ASUNTO : ABSOLUCIÓN DE CONSULTAS DEL SERVICIO PARA LA EJECUCIÓN DE LA
ACTIVIDAD: MANTENIMIENTO DEL SERVICIO DE EVACUACIÓN DEL SISTEMA DE
TRATAMIENTO DE AGUAS RESIDUALES DEL CAMAL MUNICIPAL DEL DISTRITO DE
CARHUAZ, PROVINCIA DE CARHUAZ DEPARTAMENTO DE ÁNCASH

INFORME N°01/CONSULTOR

Referencia : A. CARTA N° 110-2024 MPC/GDTEI/SGI

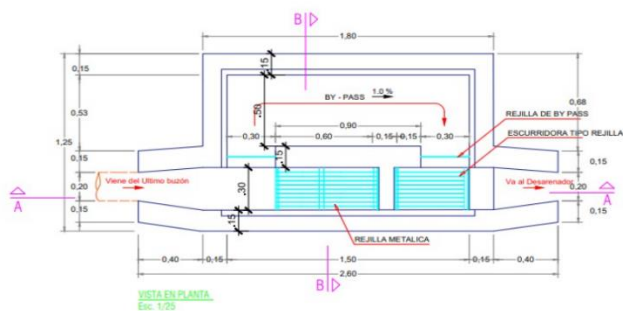
- En la partida 03.01.06.01. aclaración la característica de la tapa.

Esta partida se refiere al suministro e instalación de asas diseñadas específicamente para las tapas, con un enfoque particular en la tapa de la cámara de reunión de caudales. Es crucial destacar que estas asas están diseñadas con características técnicas específicas para garantizar un soporte adecuado y facilitar la manipulación durante las operaciones de limpieza y mantenimiento del sistema.

Las asas deben cumplir con ciertos estándares técnicos para garantizar su eficacia y durabilidad en condiciones operativas. Se deben seleccionar materiales resistentes y duraderos, para soportar la cargas.

Además, es importante considerar el diseño ergonómico de las asas para garantizar una manipulación cómoda y segura por parte del personal encargado de las operaciones de limpieza. Las asas deben estar ubicadas estratégicamente en el centro de la tapa para facilitar el acceso y la manipulación, lo que permite un funcionamiento eficiente del sistema.

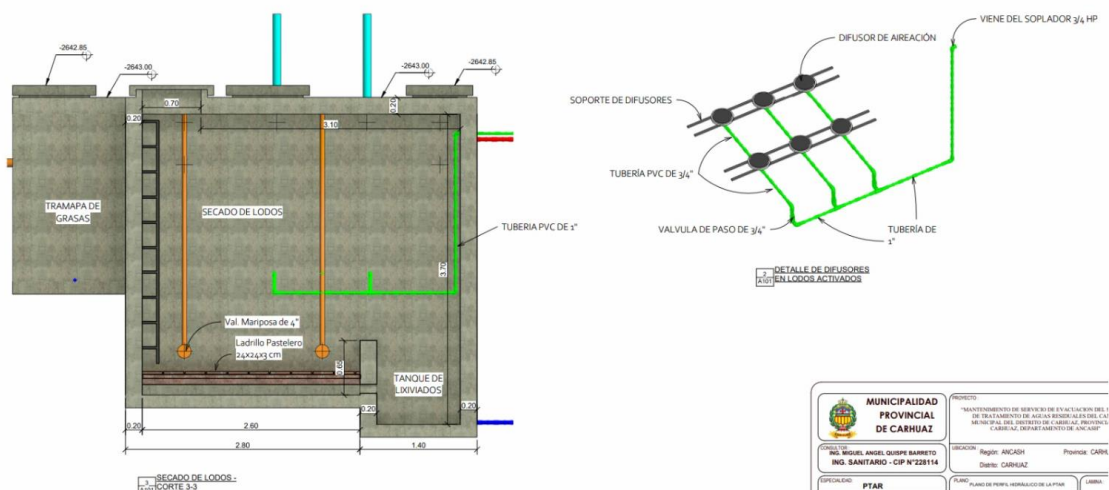
- en la partida 03.05.07.02.0. especificar bien la altura, si es mayor a 1.5 m requiere de entibado por el tipo del suelo de la zona.

de acuerdo a la partida 03.05.07.02.0 sería conveniente especificar a que partida refiere ya que hay seis partidas 03.05.07.02.01, 03.05.07.02.02, 03.05.07.02.03, 03.05.07.02.04, 03.05.07.02.05 y la partida 03.05.07.02.06 ya que en la carta en mención no detalla la partida. especificar
